Parecer nº 6/IEF/NAR JUIZ DE FORA/2024

PROCESSO Nº 2100.01.0032899/2023-59

PARECER ÚNICO

Denominação: <i>Estação de Tratamento de Água – ETA Rio Casca</i>	Área Total (ha): <i>0,583</i>
Registro nº: <i>872 - Livro: 2-RG - Folha: Comarca: Rio Casca</i>	Município/UF: <i>Rio Casca/MG</i>
Recibo de Inscrição do Imóvel Rural no Cadastro Ambiental Rural (CAR): -

Figura 4. Imagens do IDE Sisema com a localização da ETA Rio Casca parcialmente inserida na área urbana do município:

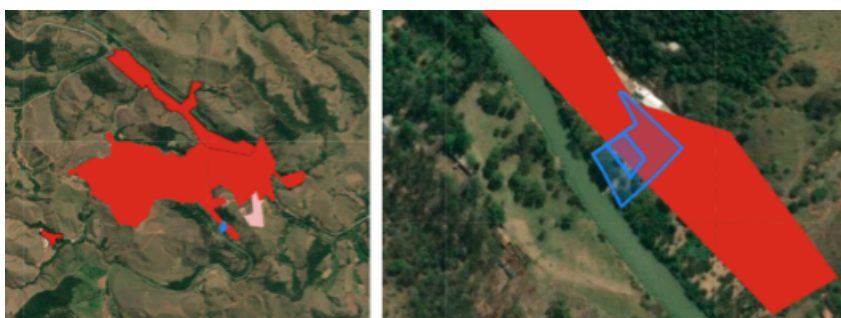
Em consulta à camada "uso e cobertura da terra – áreas urbanizadas (IBGE)", observa-se que a propriedade da ETA Rio Casca e da área requerida está parcialmente inserida na urbana do município (Figura 4).
